## Bebauungsplan der Stadt Kassel Nr. IV/65 Zum Feldlager

### Stellungnahme des Kreisverbandes Kassel

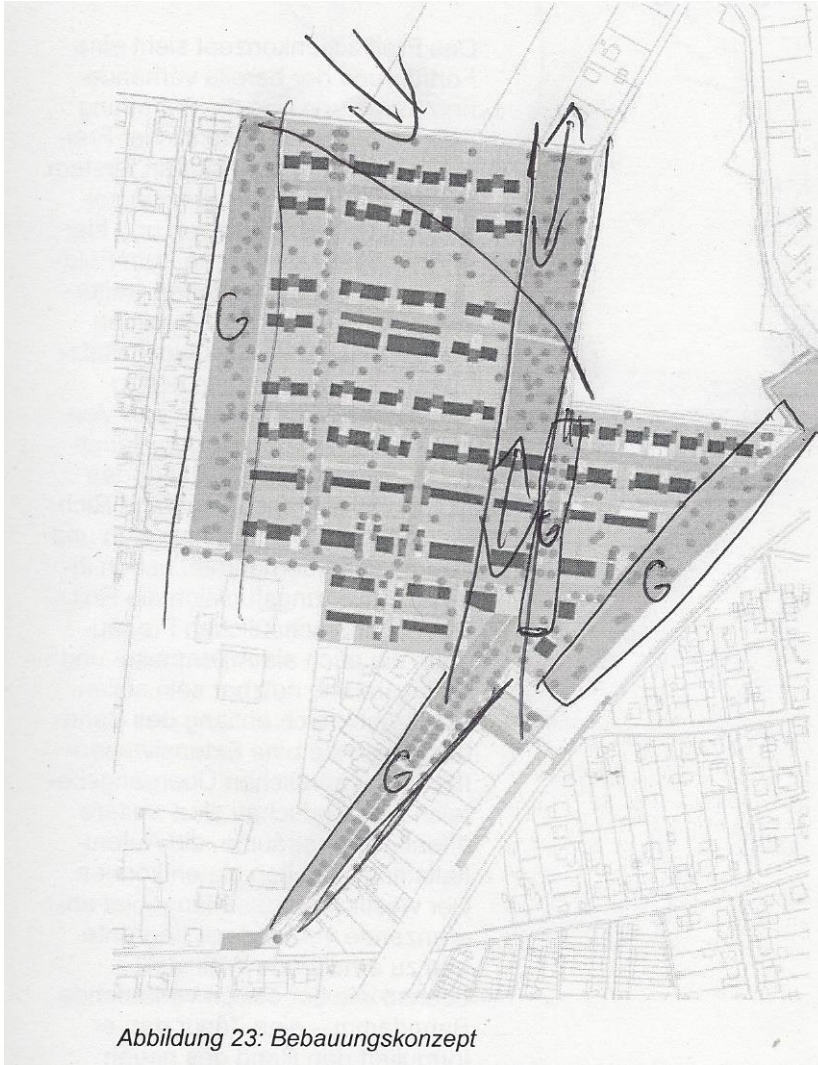
- **Die Kompensationsmaßnahmen sind im Planbereich durchzuführen, die im Planbereich B erfolgten Ausgleichsmaßnahmen sind nicht zielführend,**
- **Die Bebauungsgrenzen sind teilweise aus klimatischen Gründen zurückzunehmen (siehe Skizze).**

Vorhandene Grünzüge sind beizubehalten bzw. um die mit den Pfeilen ergänzten Gebieten auszuweiten. Der Nördliche Teil darf nicht bebaut werden. Pfeile markieren Fließrichtungen.
